კორექტირებული ზონები

მრავალბინიანი საცხოვრებელი სახლი ყაზბეგის 34-ში

VIII საცხოვრებელი სართული

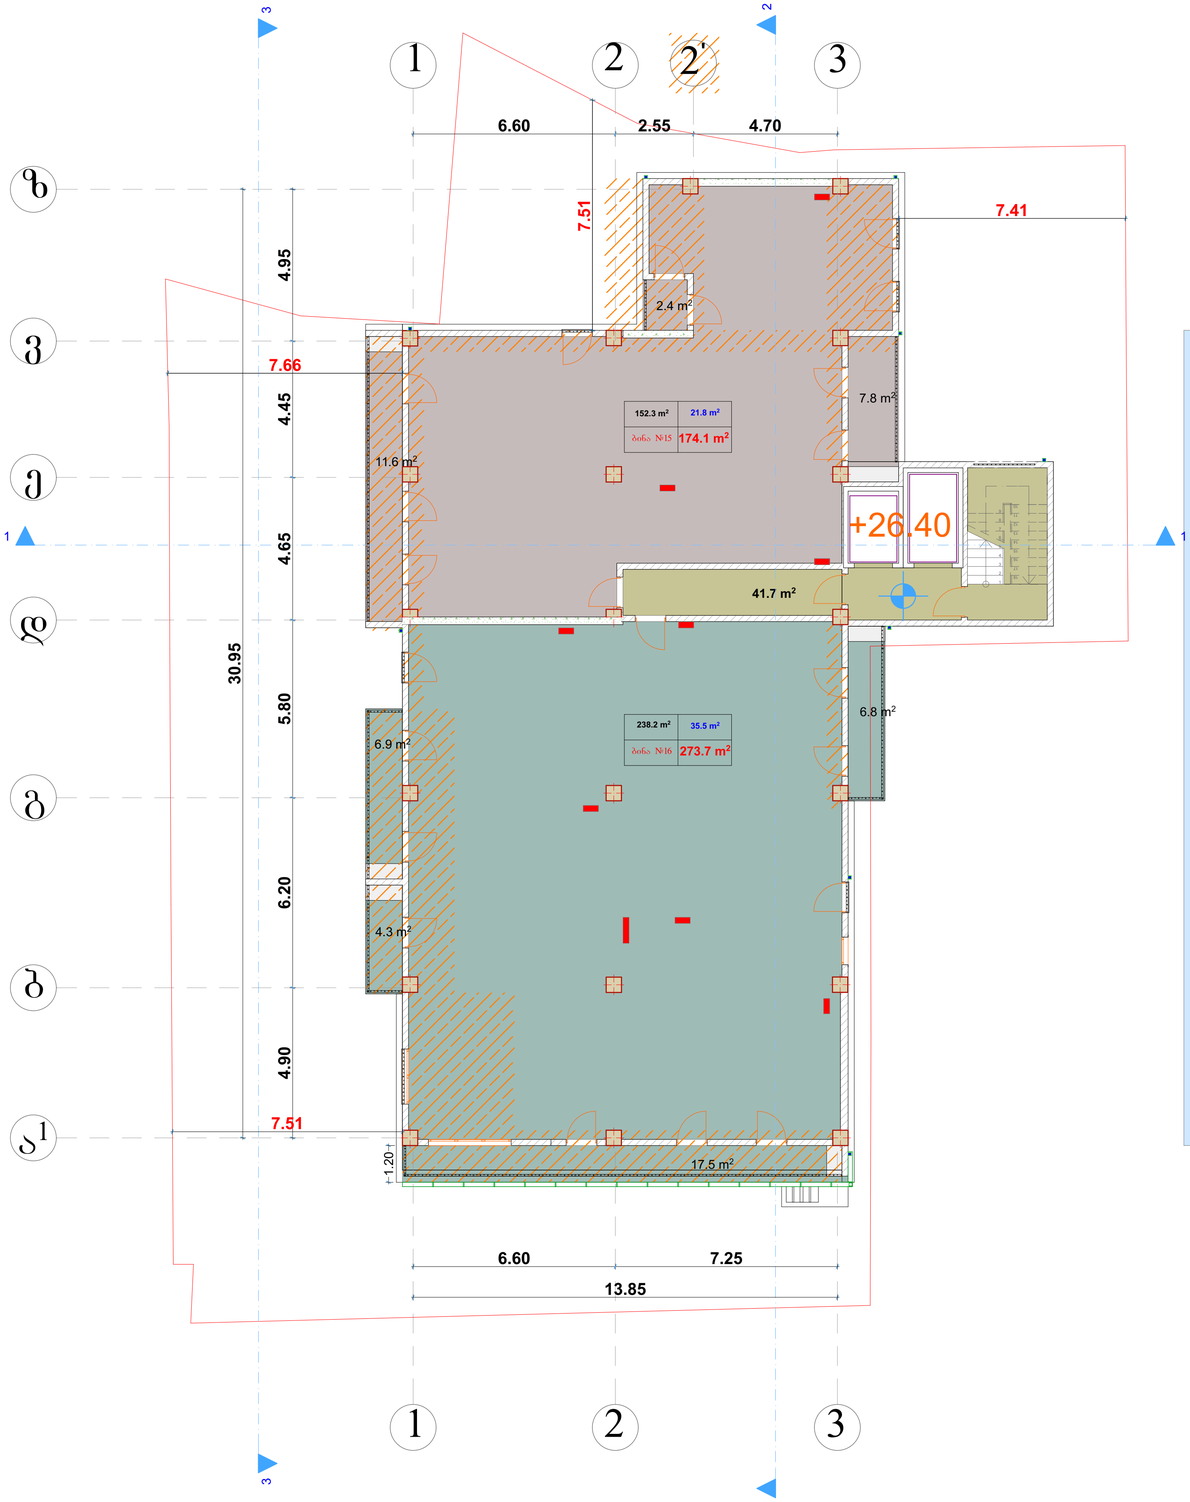
კორექტირებული ზონები
+26.40 ნიშნულზე კორექტირდა მალეს შორის მანძილი. ზ-ვ ღერძებში შეიცვალა აივნის ზომა და მასზე გამომავალი სარკმელი ჩაანაცვლა კარმა. ვ-დ ღერძებში 2 კარის მაგივრად განხდა 3 ერთფრთიანი კარი. გაერთიანდა აივნები. დ-გ ღერძებში შიდა აივანი ჩაანაცვლა ერთმა ფრანგულმა აივანმა, ხოლო მეორე გარდაიქმნა გარე აივნად. გ-ბ ღერძებში მდებარე აივანი არ შეცვლილა. ბ-ა1 ღერძებში მდებარე ფასადის კედელი გახდა ერთგვაროვანი, ვიტრაჟი გახდა უფრო განიერი. 1-3 ღერძებში შეიცვალა კარისა და ვიტრაჟების განლაგება.
ა1-დ ღერძებში კორექტირება არ მომხდარა. ვ-ვ ღერძებში მდებარე ღიობი ჩაანაცვლა ორმა ერთფრთიანმა კარმა. გ-ზ ღერძებში დაეყრდნოდა მალის სიგანე და შეიცვალა კარების კონფიგურაცია.

IX საცხოვრებელი სართული

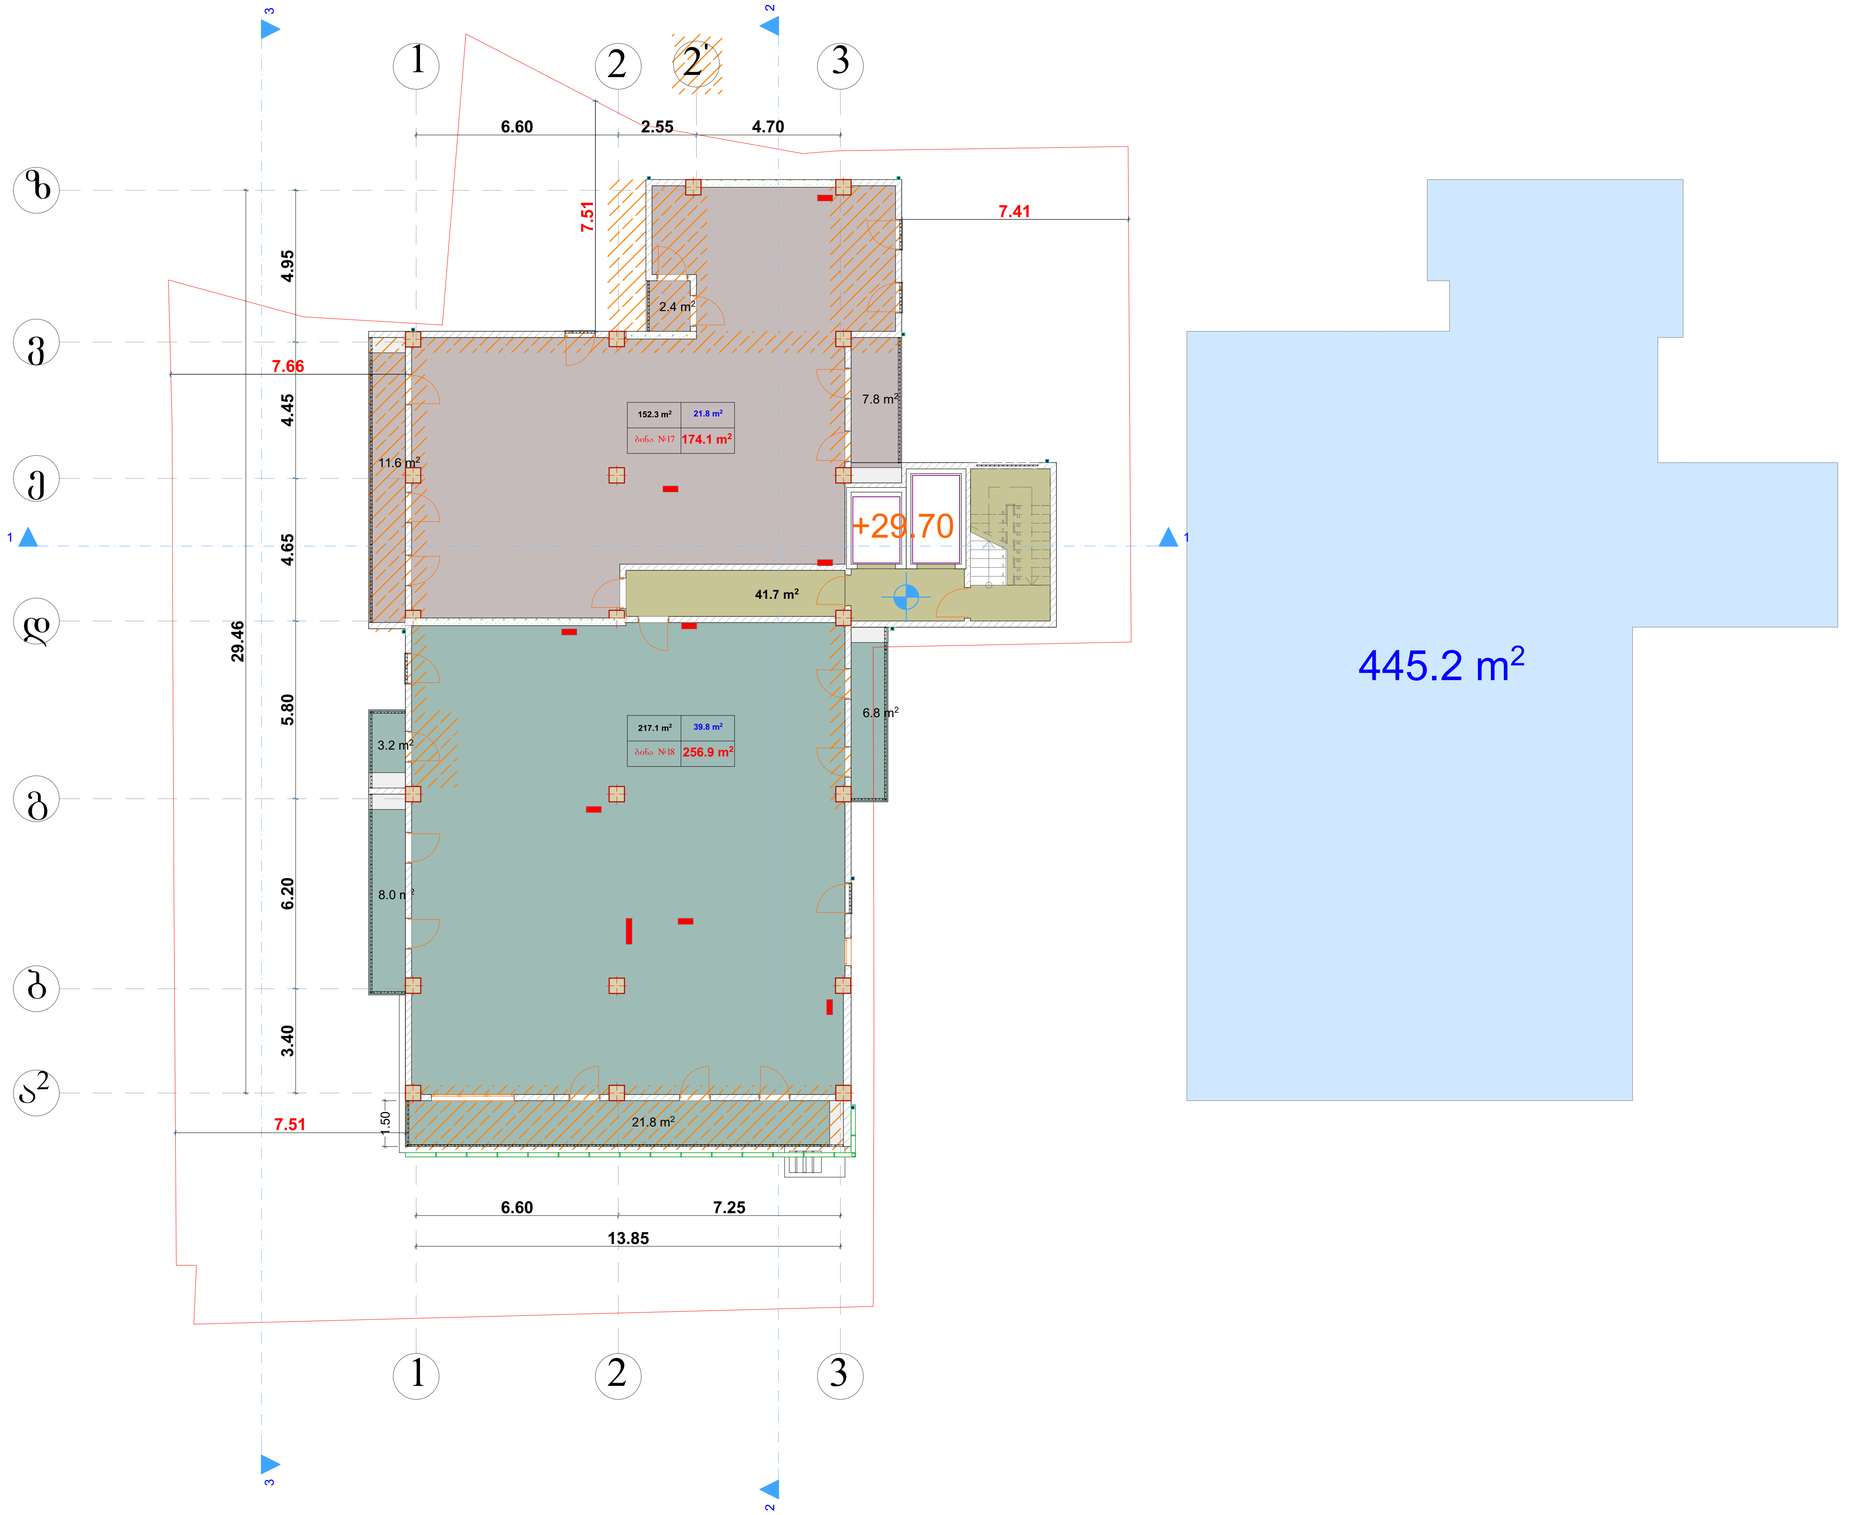
კორექტირებული ზონები
+29.70 ნიშნულზე კორექტირდა მალეს შორის მანძილი. ზ-ე ღერძებში შეიცვალა აივნის ზომა და მასზე გამომავალი სარკმელი ჩაანაცვლა კარმა. ვ-დ ღერძებში 2 კარის მაგივრად განხდა 3 ერთფრთიანი კარი. გაერთიანდა აივნები. დ-ე ღერძებში შიდა აივანი ჩაანაცვლა ერთმა ფრანგულმა აივანმა, ხოლო მეორე გარდაიქმნა გარე აივნად. გ-ბ ღერძებში მდებარე აივანი არ შეცვლილა. ბ-ა² ღერძებში მდებარე ფასადის კედელი გახდა ერთგვაროვანი, ხოლო ვიტრაჟი გაუქმდა. 1-3 ღერძებში შეიცვალა კარისა და ვიტრაჟების განლაგება, ასვე კედლის კონფიგურაცია.
შეიცვალა გ-დ ღერძებში მდებარე აივანზე გამომავალი დიობი. ე-ვ ღერძებში მდებარე დიობი ჩაანაცვლა ორმა ერთფრთიანმა კარმა. ვ-ზ ღერძებში დავიწროვდა მალის სიგანე და შეიცვალა კარების კონფიგურაცია.

X საცხოვრებელი სართული

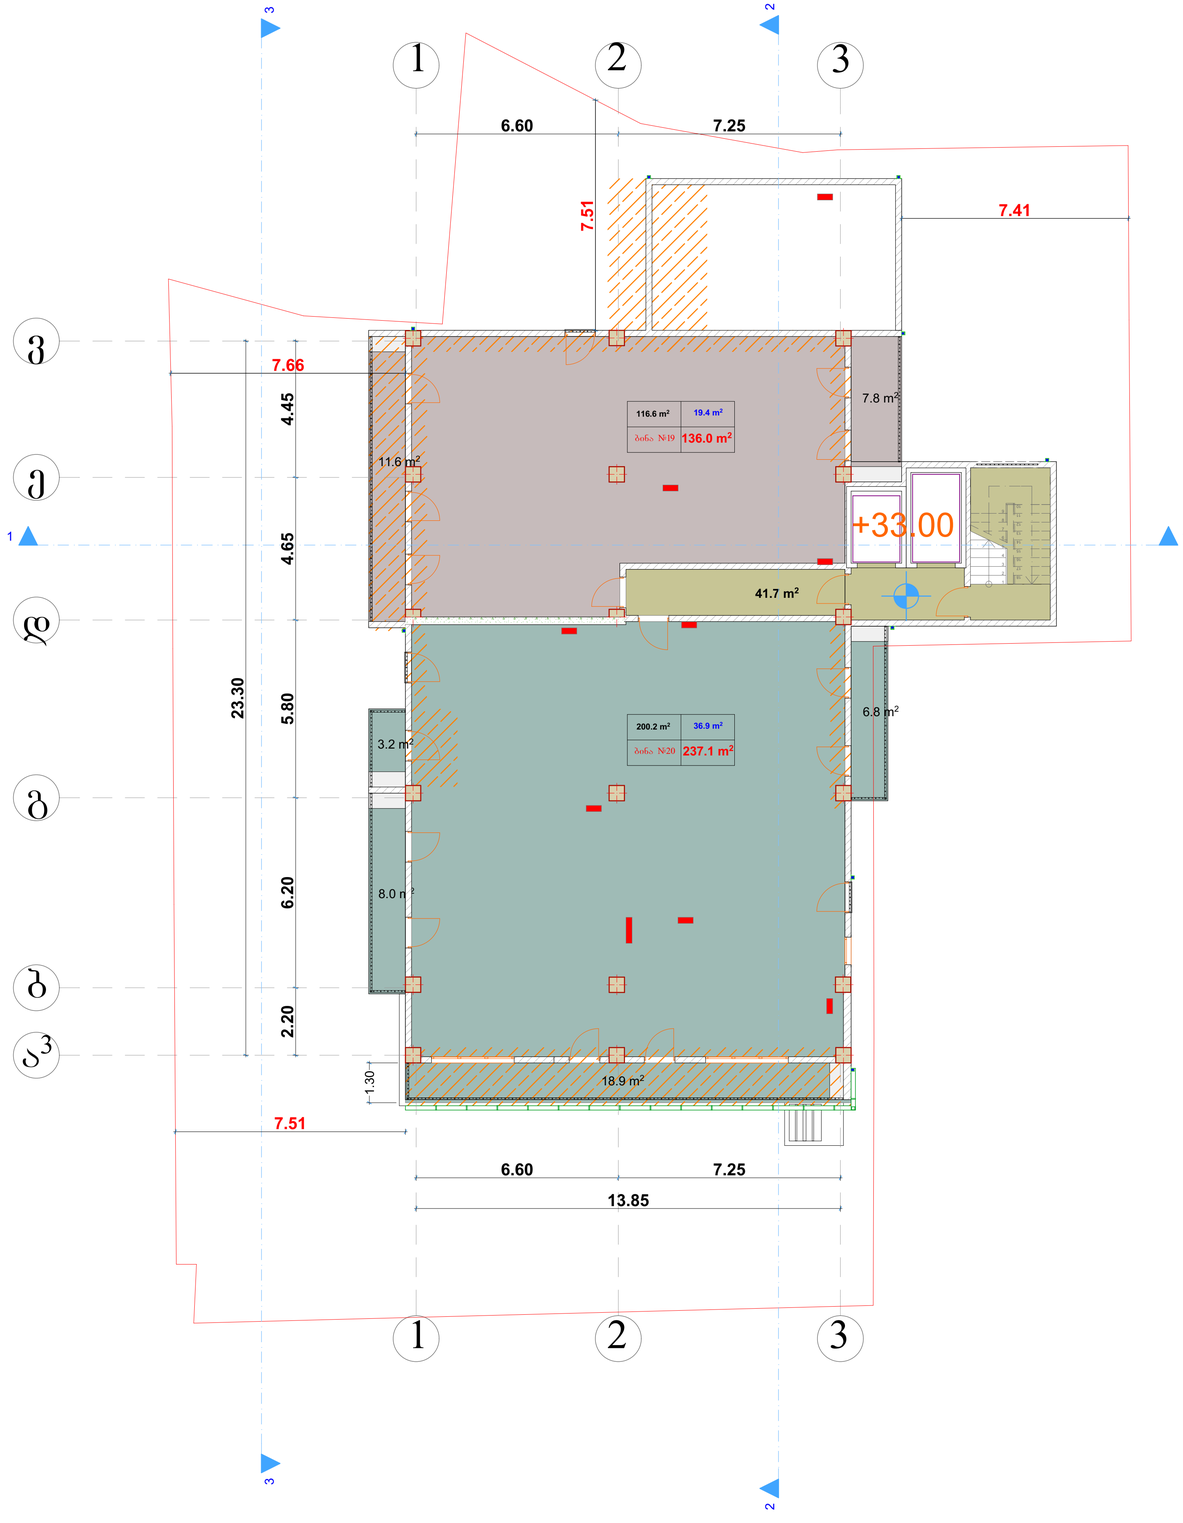
+29,70 ნიშნულზე კორექტირდა მალეგს შორის მანძილი. ზ-ე ღერძებში შეიცვალა აივნის ზომა და მასზე გამომავალი სარკმელი ჩაანაცვლა კარმა. გ-დ ღერძებში 2 კარის მაგივრად გაჩნდა 3 ერთფრთიანი კარი, გაერთიანდა აივნები. დ-გ ღერძებში შიდა აივანი ჩაანაცვლა ერთმა ფრანგულმა აივანმა, ხოლო მეორე გარდაიქმნა გარე აივნად. გ-ბ ღერძებში მდებარე აივანი არ შეცვლილა. ბ-ა³ ღერძებში მდებარე ფასადის კედელი გახდა ერთგვაროვანი, ხოლო ვიტრაჟი გაუქმდა. 1-3 ღერძებში შეიცვალა კარისა და ვიტრაჟების განლაგება, ასევე კედლის კონფიგურაცია.
შეიცვალა გ-დ ღერძებში მდებარე აივანზე გამომავალი დიობი. ე-ვ ღერძებში მდებარე დიობი ჩაანაცვლა ორმა ერთფრთიანმა კარმა.

XI საცხოვრებელი სართული

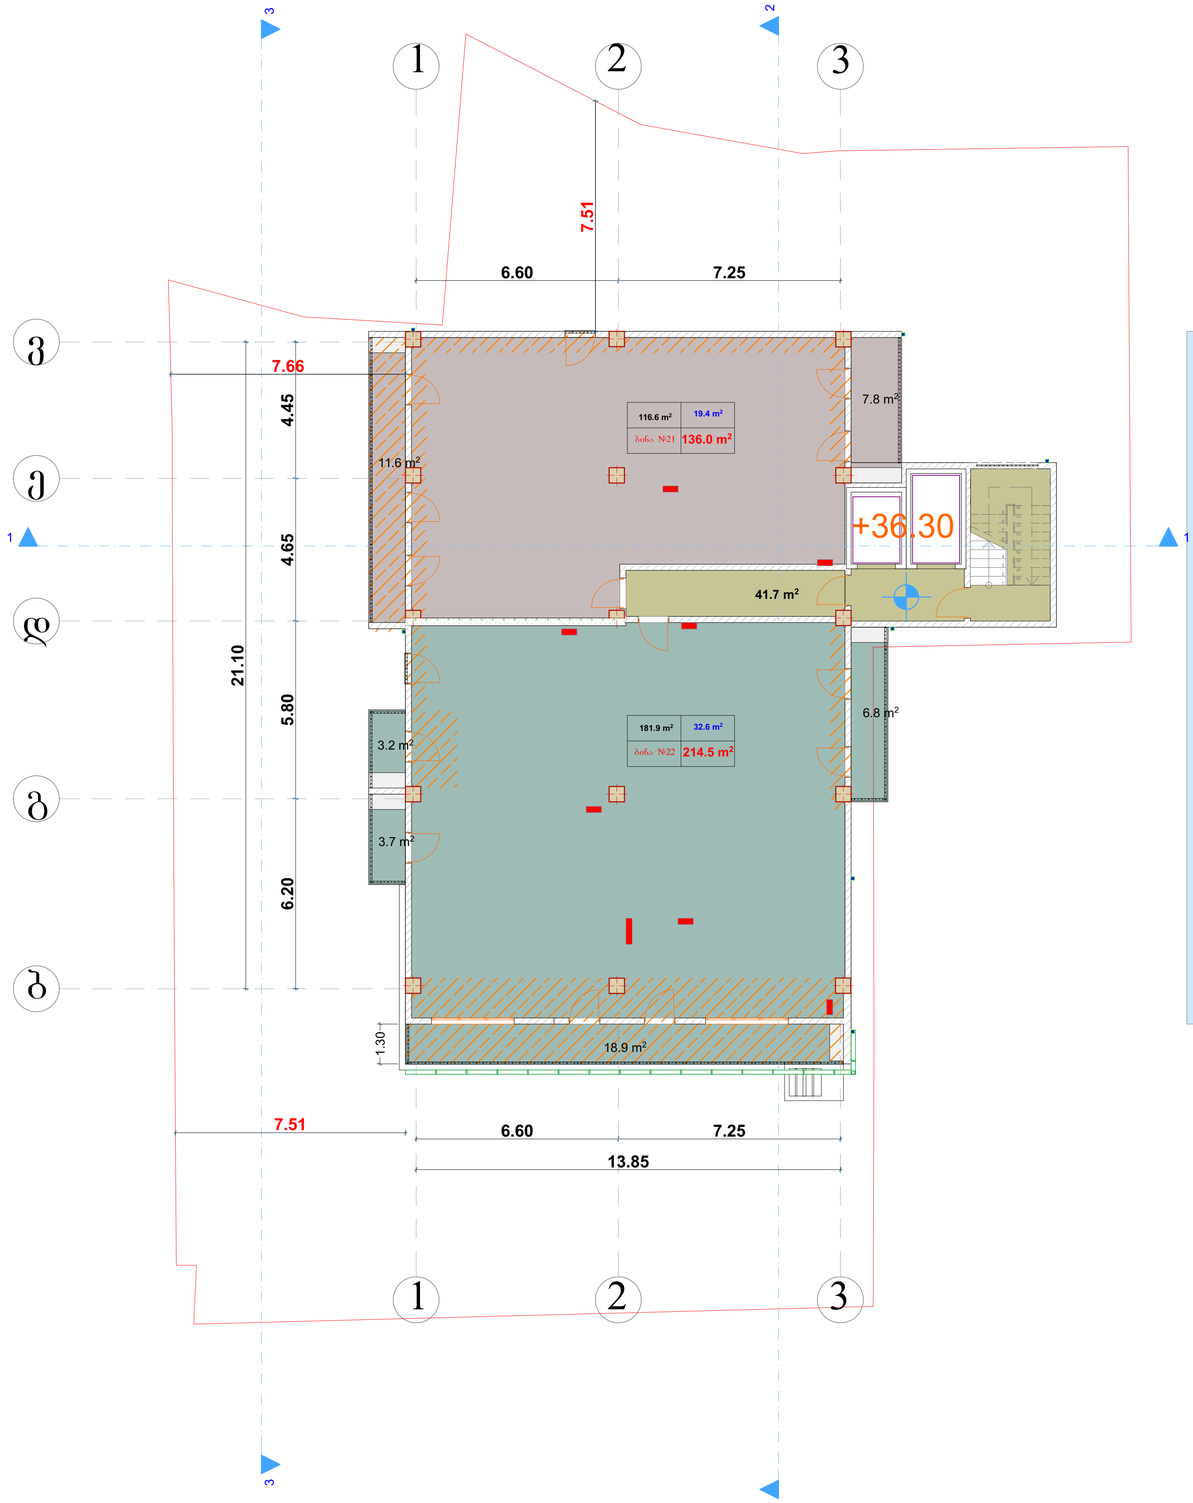
+29,70 ნიშნულზე კორექტირდა მალეგს შორის მანძილი. ზ-ე ღერძებში შეიცვალა აივნის ზომა და მასზე გამომავალი სარკმელი ჩაანაცვლა კარმა. გ-დ ღერძებში 2 კარის მაგივრად გაჩნდა 3 ერთფრთიანი კარი, გაერთიანდა აივნები. დ-გ ღერძებში შიდა აივანი ჩაანაცვლა ერთმა ფრანგულმა აივანმა, ხოლო მეორე გარდაიქმნა გარე აივნად. გ-ბ ღერძებში მდებარე აივანი დაპატარავდა. 1-3 ღერძებში შეიცვალა კარისა და ვიტრაჟების განლაგება, ასევე კედლის კონფიგურაცია. დაპატარავდა ტერასები. შეიცვალა გ-დ ღერძებში მდებარე აივანზე გამომავალი დიობი. ე-ვ ღერძებში მდებარე დიობი ჩაანაცვლა ორმა ერთფრთიანმა კარმა.

XII საცხოვრებელი სართული

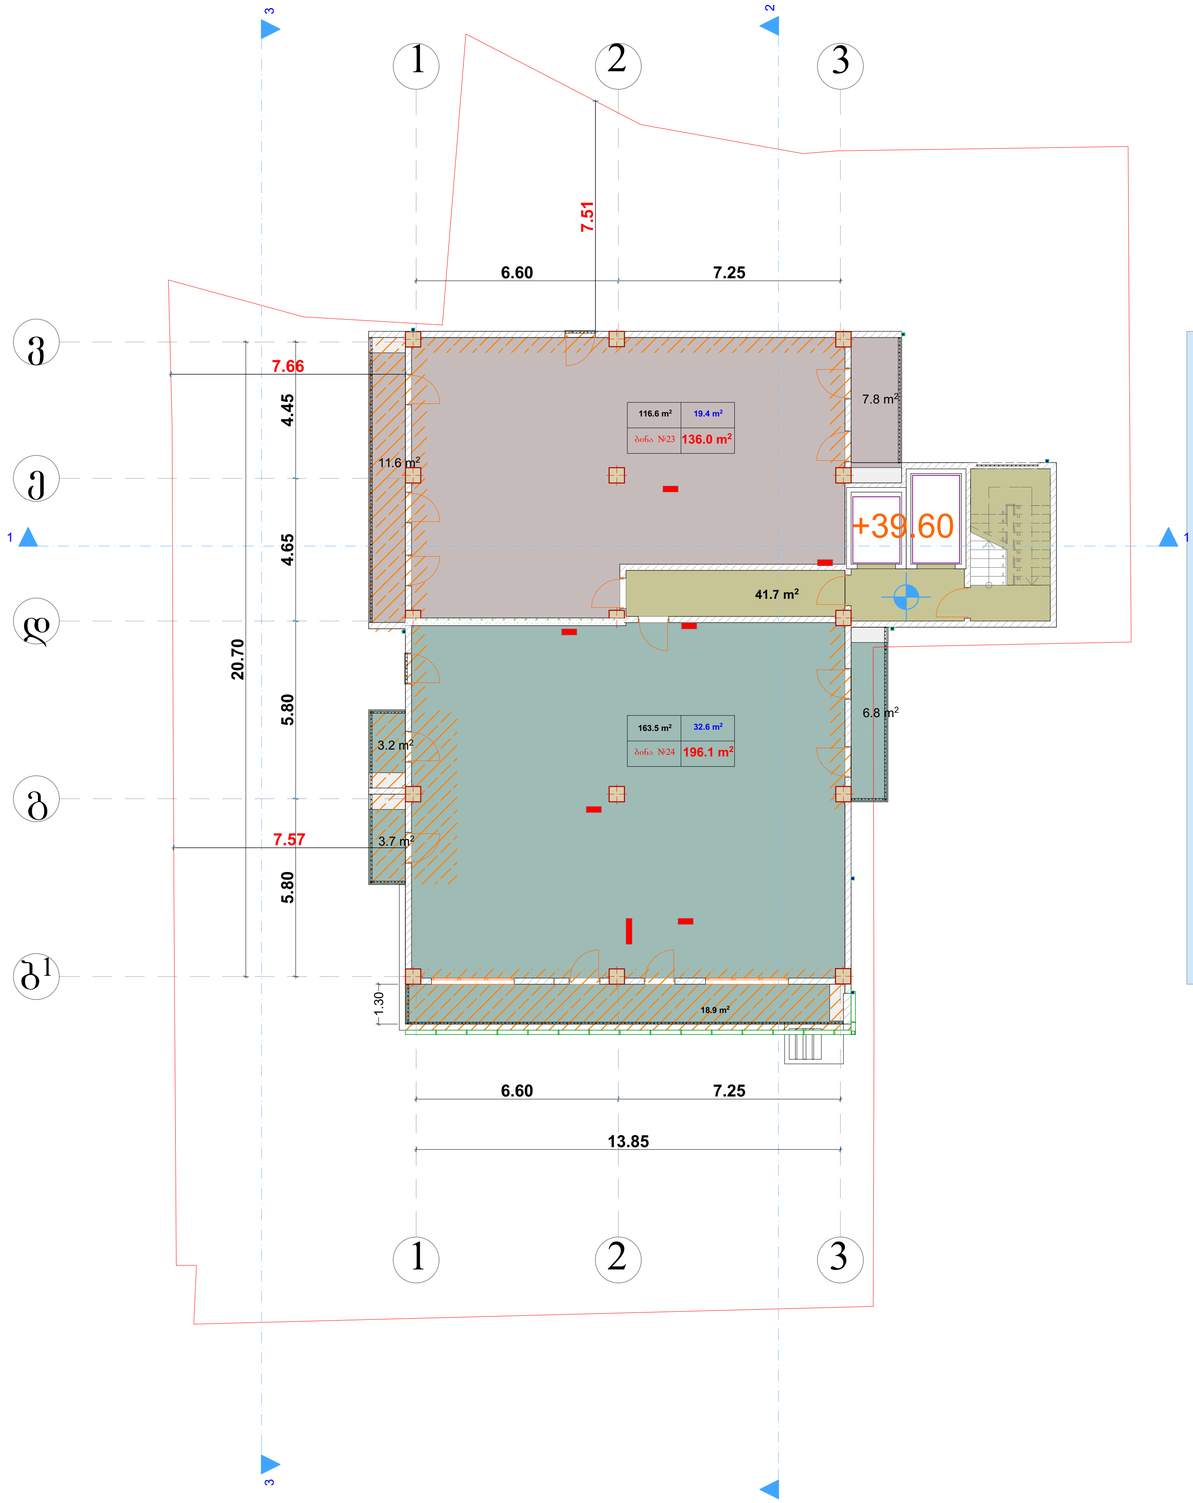
+29,70 ნიშნულზე კორექტირდა მალეგს შორის მანძილი. ზ-გ ღერძებში შეიცვალა აივნის ზომა და მასზე გამომავალი სარკმელი ჩაანაცვლა კარმა. გ-დ ღერძებში 2 კარის მაგივრად გაჩნდა 3 ერთფრთიანი კარი, გაერთიანდა აივნები. დ-გ ღერძებში შიდა აივანი ჩაანაცვლა ერთმა ფრანგულმა აივანმა, ხოლო მეორე გარდაიქმნა გარე აივნად. გ-ბ' ღერძებში მდებარე აივანი დაპატარავდა. 1-3 ღერძებში შეიცვალა კარისა და ვიტრაჟების განლაგება, ასევე კედლის კონფიგურაცია. დაპატარავდა ტერასები. შეიცვალა გ-დ ღერძებში მდებარე აივანზე გამომავალი დიობი. ე-ვ ღერძებში მდებარე დიობი ჩაანაცვლა ორმა ერთფრთიანმა კარმა.
